SJEKKLISTE FOR TILFLUKTSROM TYPE 1966

116392, Oslo kommune KF,
Haugerudsenteret 35 - 39

Informasjon		<Kommentar>
Kontroll dato	20.03.2026 13:29	
Adresse t-rom	Haugerudsenteret 35-39	
Bruker av rommet	Beboere	
Eier	Oslo kommune	
Adresse eier		
Kontaktperson		
Ant plasser	170	Estimat. Må sjekkes
Ansvarlig	Ikke dokumentert	
Bruksareal	104	Består av 2 identiske rom, hvert av de ca 52 kvm. Selv om det er to rom blir de kontrollert som ett rom, men vil ved behov for kommentarer benevnes med «rom 1» (venstre side når man kommer ned trappen) og «rom 2».
Bygget år	1973	
Romtype	1966	1966 A/B
Offentlig/privat	Privat/kommunalt	
Fredsbruk	Lager	
Tegninger fremlagt	☒	
Tidl. kontroller	☒	Kan ikke dokumenteres
Tilstede ved kontrollen	RK	
Tilfluktsrommets tilstand	☒	Bra

Spørsmål: Skilting

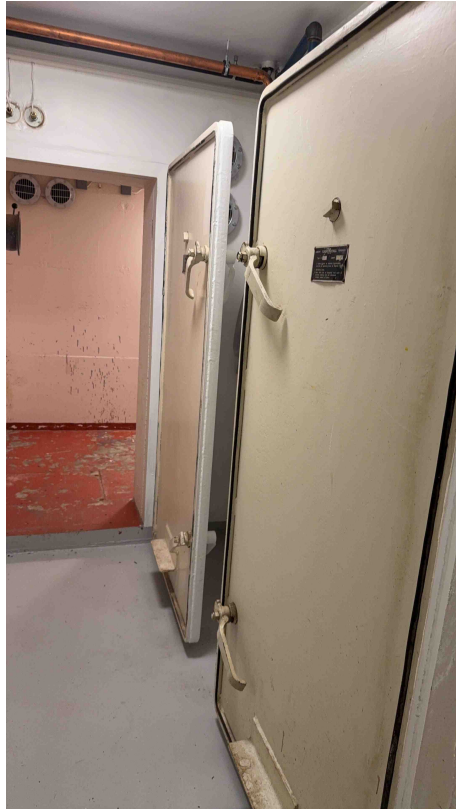
Skilting		4	Skilting mangler helt fra trappen og hele veien videre. Det bør også monteres et skilt over den sivile døren nedenfor trappen, samt ett skilt over hvert av dørene inn til sluser
Dør/port/lukkere		5	Begge dører i begge sluser mangler jording = 4 stk jording mangler
Pakninger		1	Alle pakninger er overmalt og må byttes
Terskler/verktøy			
Dusj og avløp		2	
Avstenging vann til t-rom		3	
Batterikasse			Mangler. Det bør være tilstrekkelig med 1 stk batterikasse, så sant rommene har en felles strømtilkobling. Vi anbefaler å bestille en befaring med elektriker for kartlegging av det elektriske nødanlegget.
Sluse fast/monterbar			Faste sluser ok
Sluseinstruks

Beskrivelse: Skilt over dør mangler(rom 1), Filnavn: img_0001.jpg

Spørsmål: Dør/port/lukkere

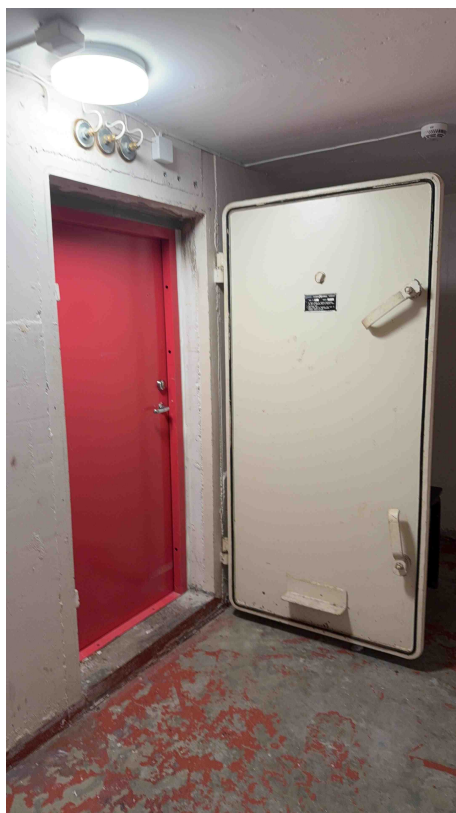
Beskrivelse: Dør rom 1 og 2, Filnavn: img_0001.jpg

Spørsmål: Pakninger

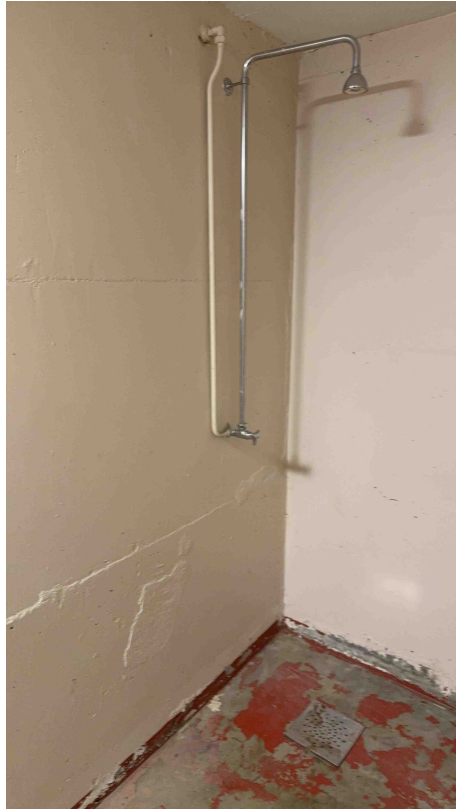
Beskrivelse: Alle pakninger er overmalt og må byttes, Filnavn: img_0001.jpg

Spørsmål: Dusj og avløp

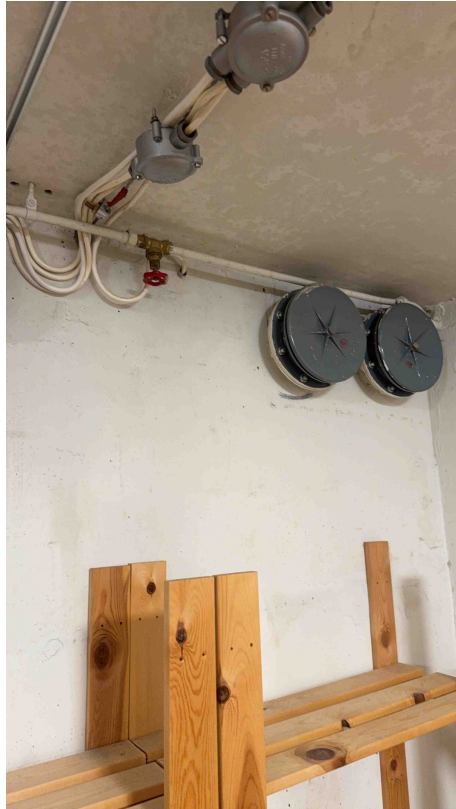
Beskrivelse: Dusj, sluse 2 mangler dusjhode, Filnavn: img_0001.jpg

Spørsmål: Trinn

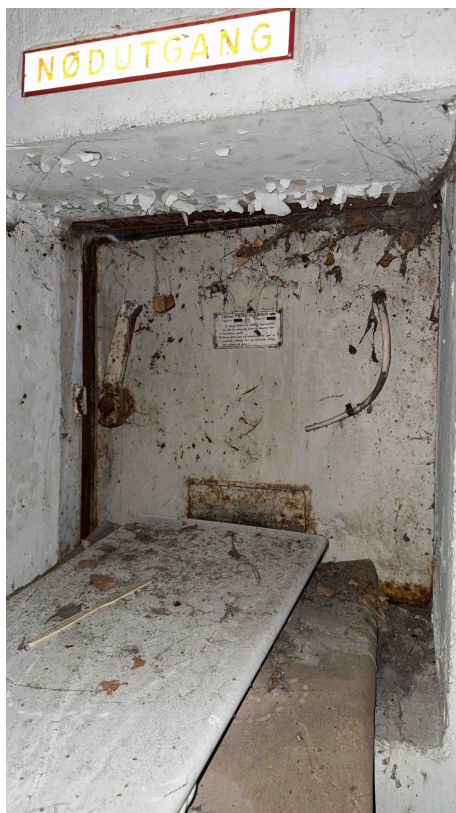
Beskrivelse: Høyde 140 cm. Trinn mangler, Filnavn: img_0001.jpg

Spørsmål: Dør/luke/lukkere

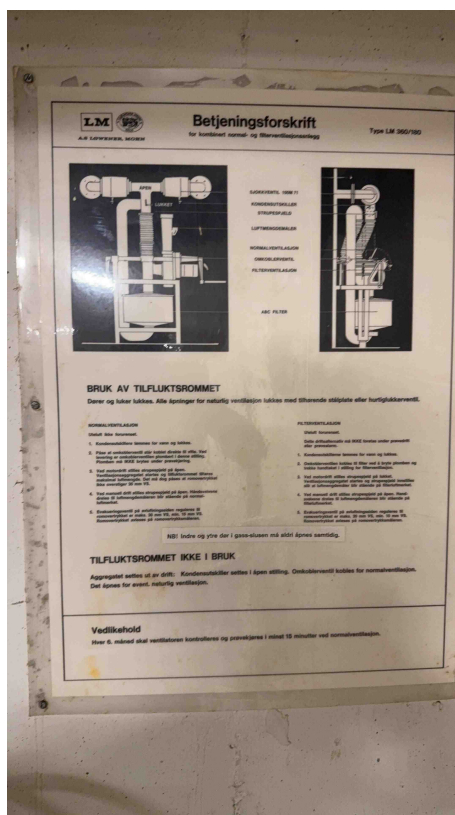
Nødutganger		<Kommentar>	
Dør/luke/lukkere		2	Lukene er sperret igjen med platting/trapp på utside. Åpning ikke mulig. Begge må uansett overhales og smøres opp. Lukene skal også være jordnet fra luke til karm
Pakninger			Byttes ved renovering
Merking på begge sider		1	Skiltene på innsiden er av feil type etter forskriftene, pluss at reflekseffekten er borte. Må byttes på begge luker, i tillegg til at det skal monteres skilt også på utsiden
Trinn		1	Trinn skal monteres når høyden er over 120 cm. To trinn dekker behovet
Rist over sjakt			Luken går ut på gateplan, men er overbygd

Beskrivelse: Luke rom 2, Filnavn: img_0001.jpg

Spørsmål: Avtrekksiden

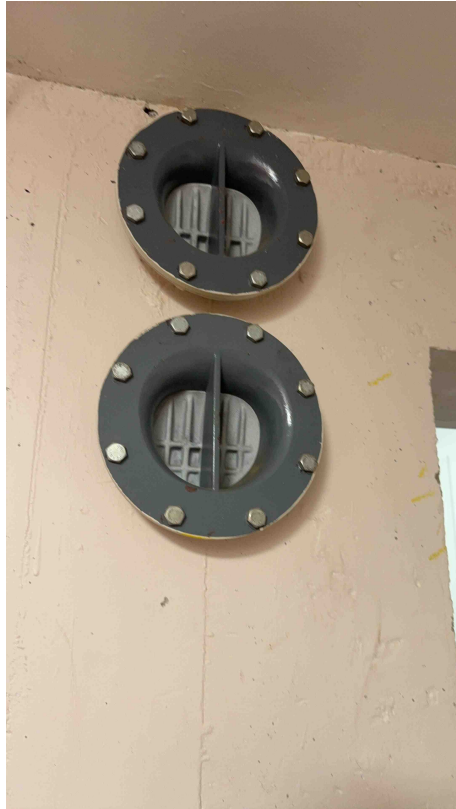
Avtrekkssiden		<Kommentar>	
Regulerbar avtrekksventil		2	
Overtrykksventil		1	
Sjokkventil		1	
Evakuering av luft over birommene			
Overtrykksmåler ved de regulerbare ventilene. Instruks		1	Begge ser bra ut, men enden på rørene er malt igjen

Beskrivelse: Sluse 2; den nederste henger litt, og må smøres, Filnavn: img_0001.jpg

Spørsmål: Inntak høyde 3 m

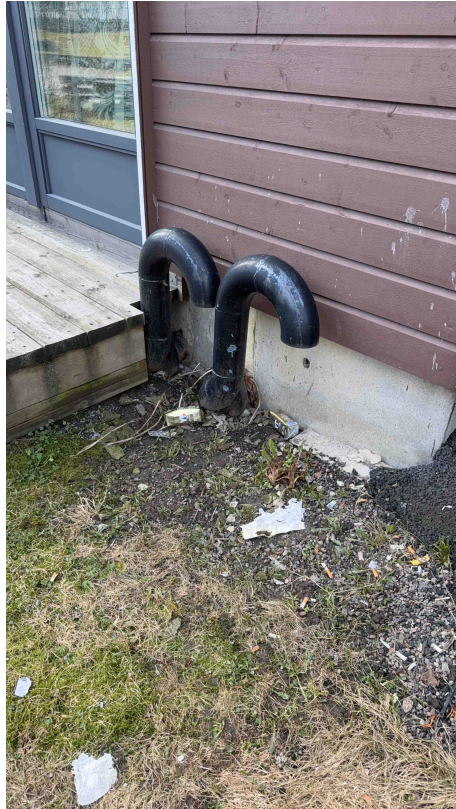
Luftinntak		1	<Kommentar>
Inntak høyde 3 m		2	De originale luftinntakene er fjernet og lagret i tilfluktsrommet. Rørene som erstatter dem tilfredsstiller ikke kravene, så vi anbefaler å tilbake stille dette slik det var originalt
Inntak ute, rist			
Rustbeskyttet

Beskrivelse: Originale luftinntak, Filnavn: img_0002.jpg
